**Aéroport de Mont-Joli (Québec)  
Terrain contaminé (dossier MDDEFP : 7610-01-01-0253704)**

**Plan de réhabilitation**

**Réponses aux courriels du MDDEFP du 30 avril 2013  
et du 30 mai 2013, de même qu'à la demande de renseignements  
supplémentaires du 3 septembre 2013**

**Révision 01**

Vérifié par / Verified by: N.L. Date: 2013-09-17

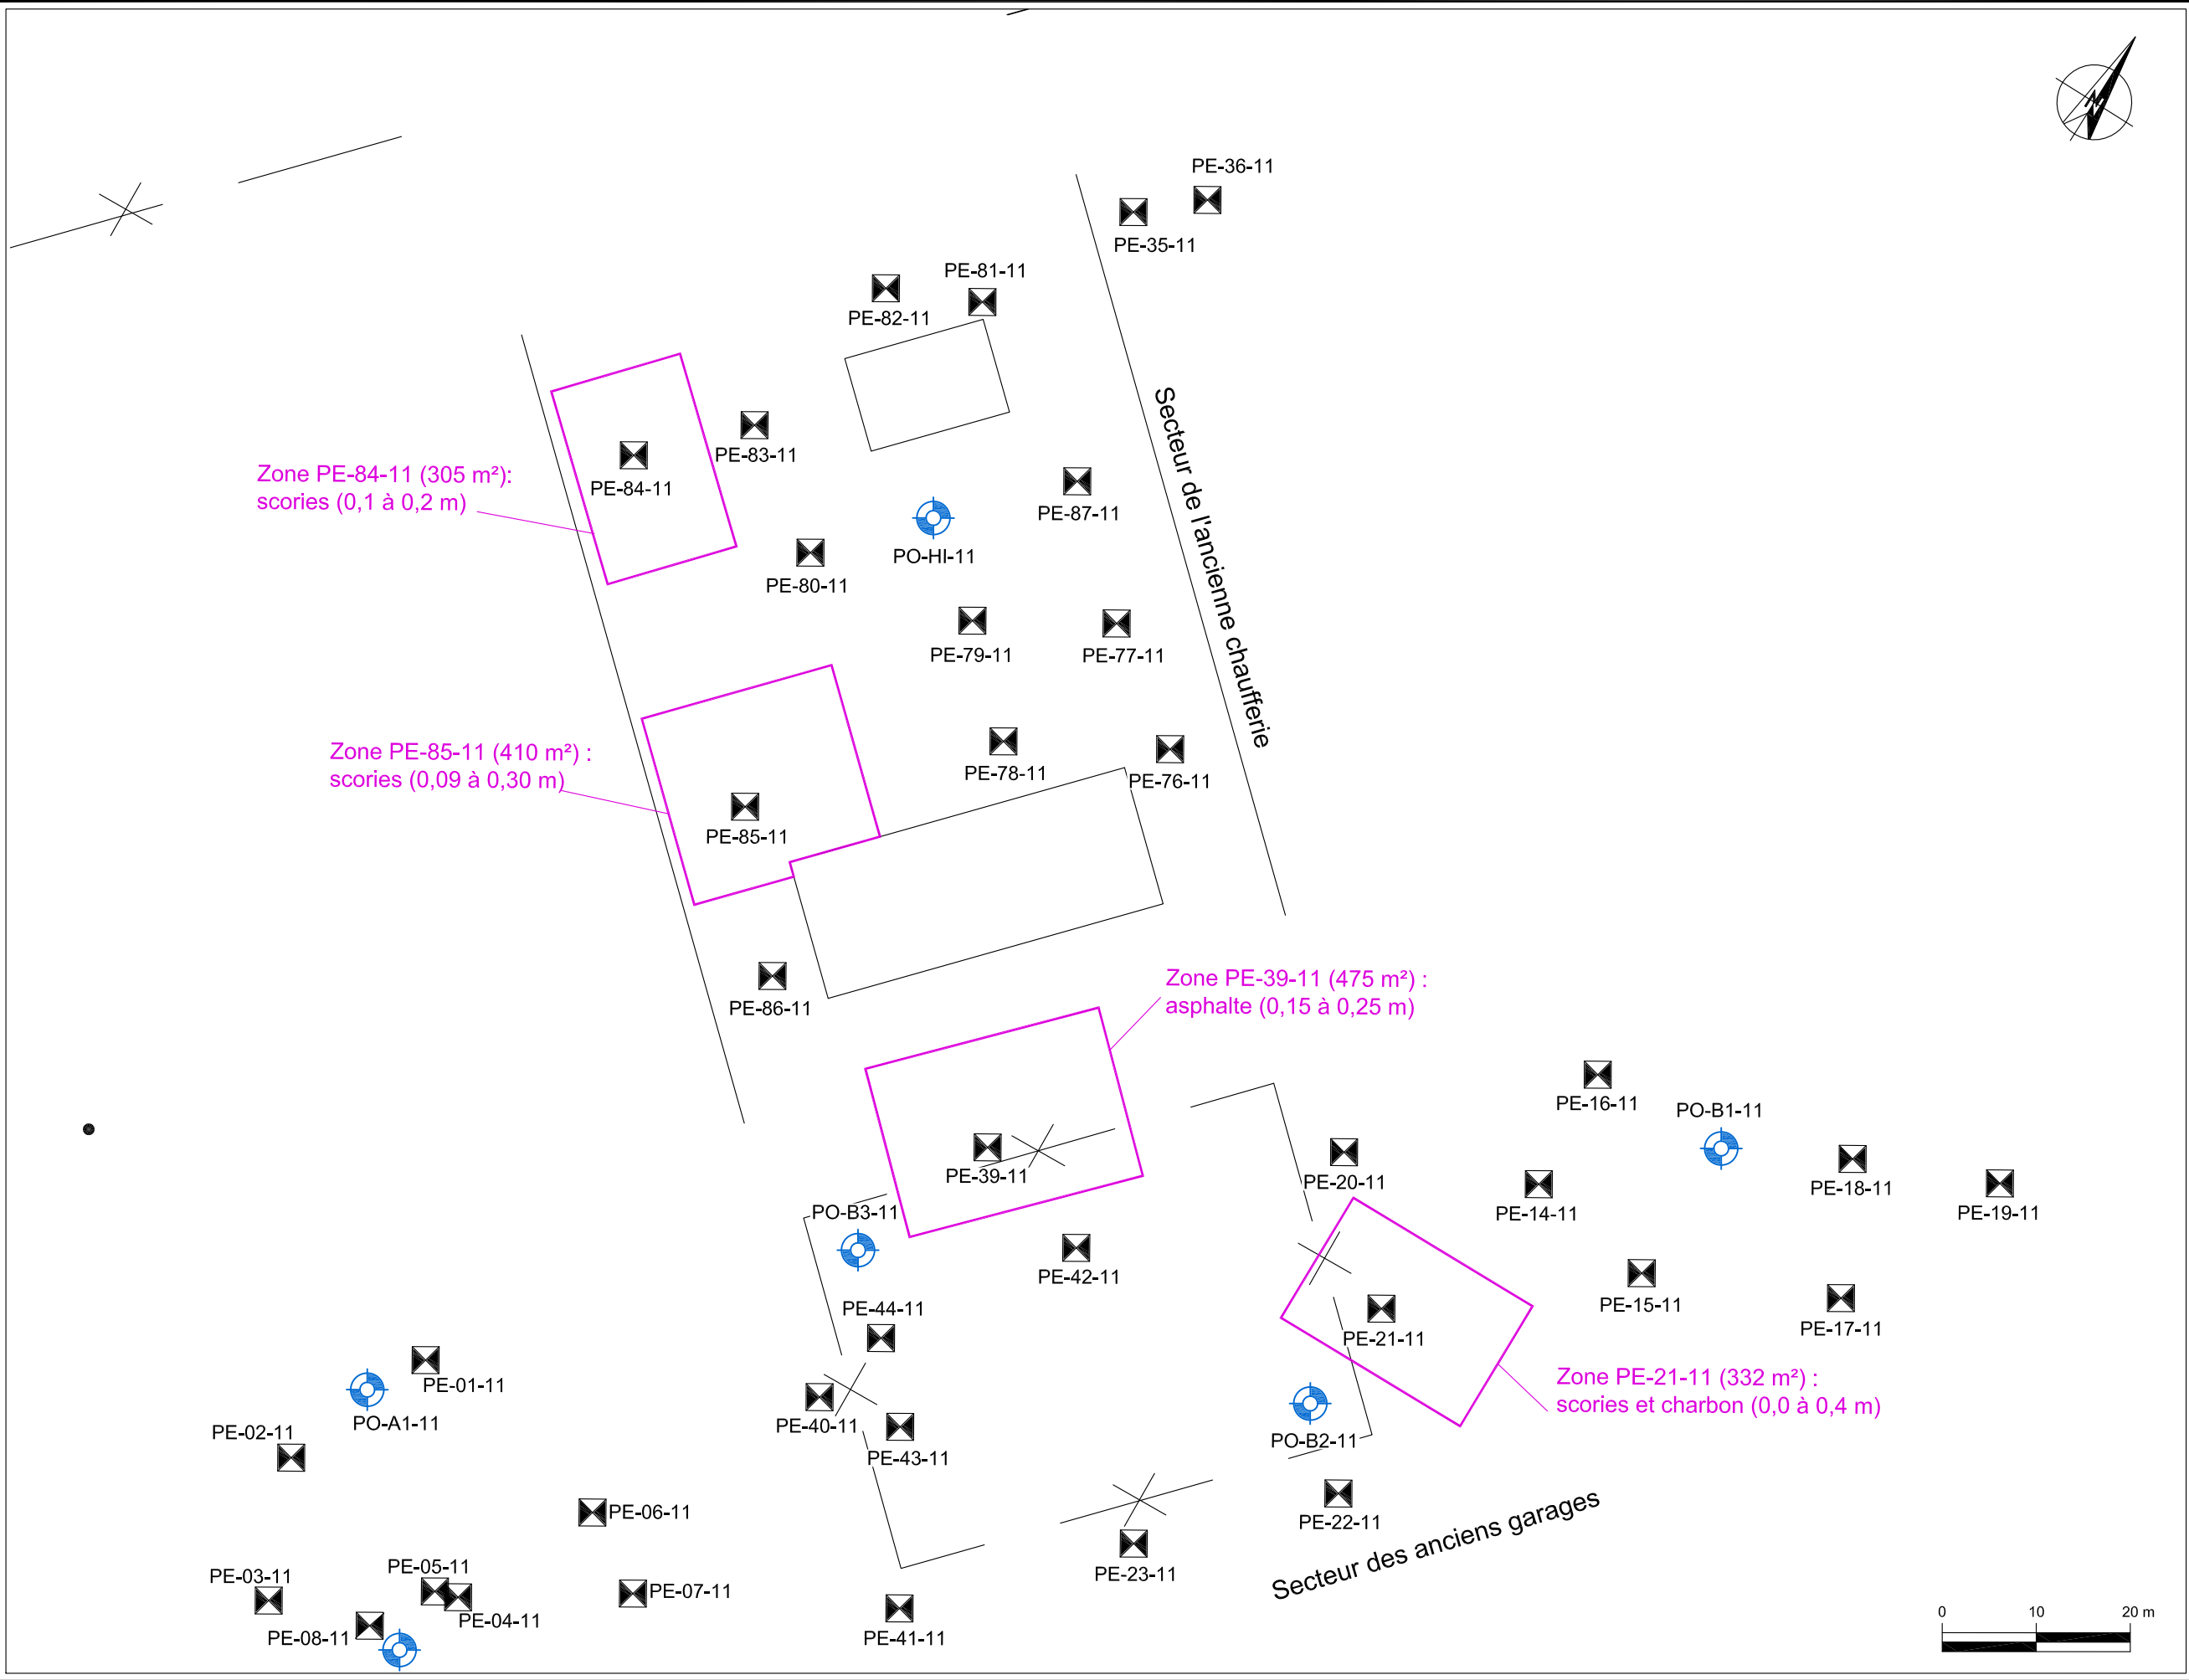
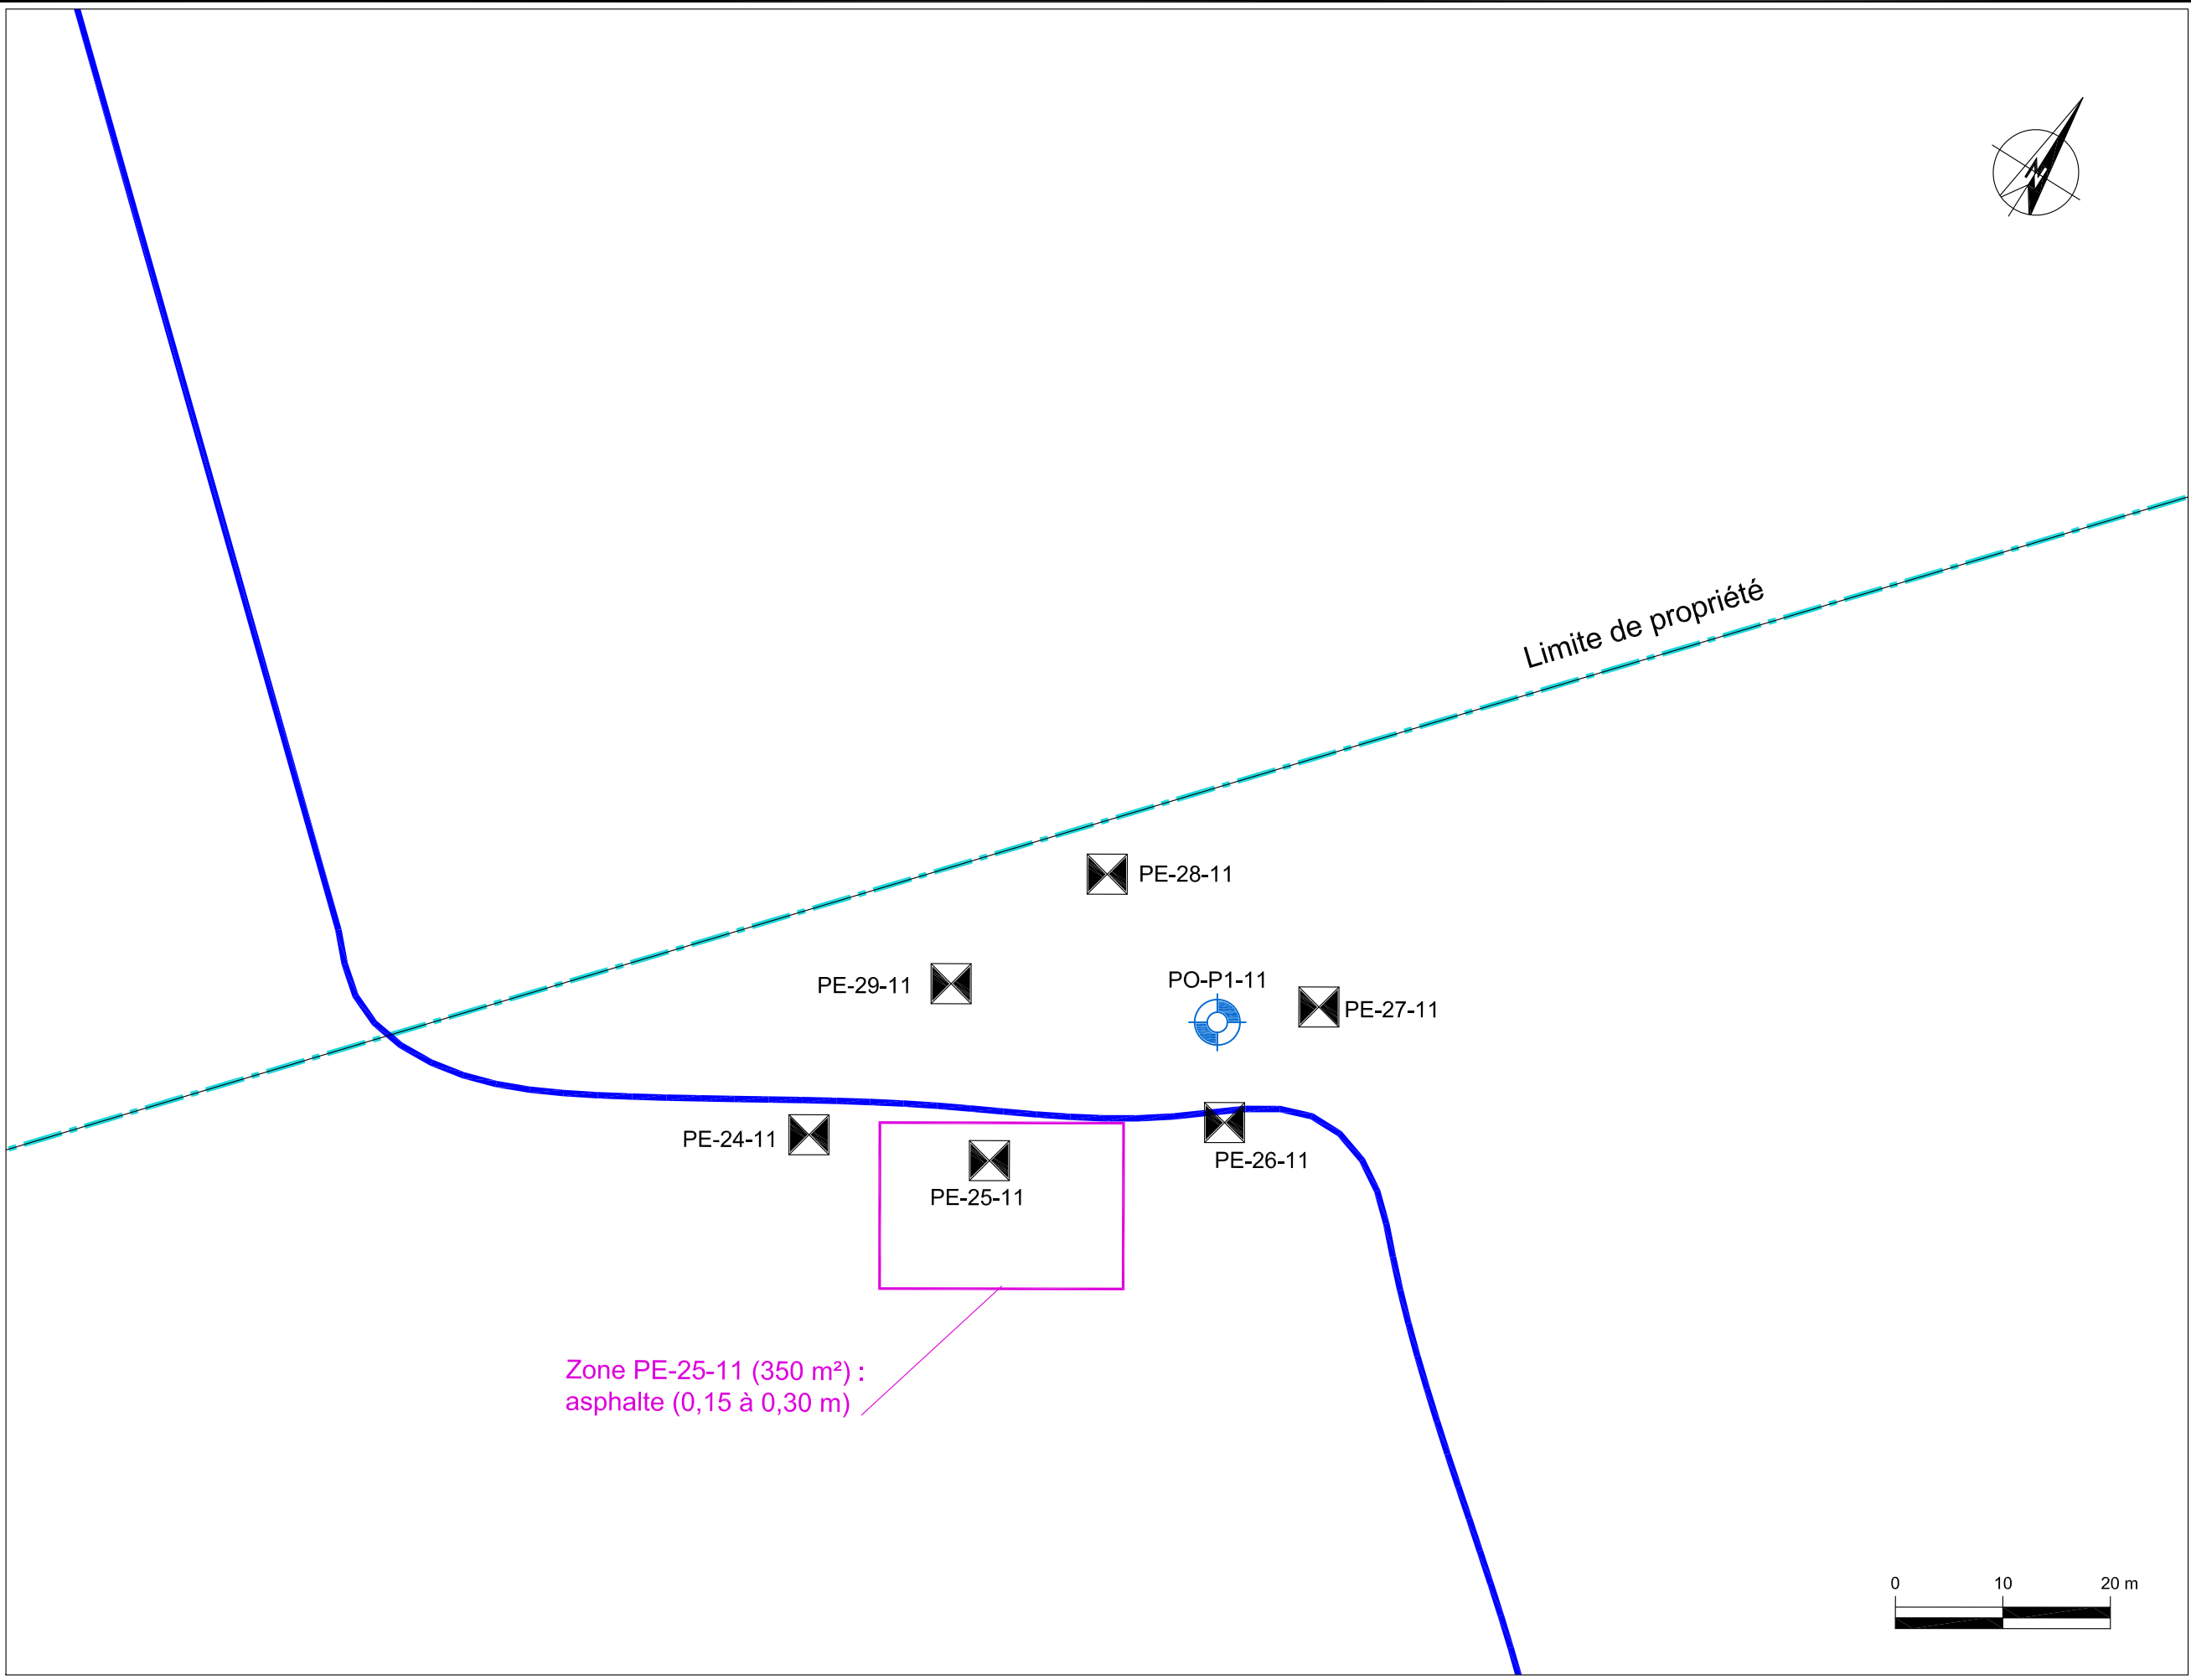
1. Plan de réhabilitation : fournir une mise à jour des plans afin de tenir compte des nouvelles divisions de lots présentes sur le terrain à l'étude (lots 4 804 508 et 4 804 509).

1. Les limites des nouveaux lots 4 804 508 et 4 804 509 ont été ajoutées sur les figures (voir annexe 4).
2. Les superficies et les volumes des tableaux 2.1, 3.2, 4.2 et 5.1 (voir annexe 3) ont été modifiés afin de correspondre à celles de l'étude de caractérisation attestée de LVM. Les valeurs indiquées à la Modification du Plan (Entraco, mars 2012) avaient été calculées en tenant compte de la présence des fosses en béton. Les nouvelles valeurs sont les suivantes :
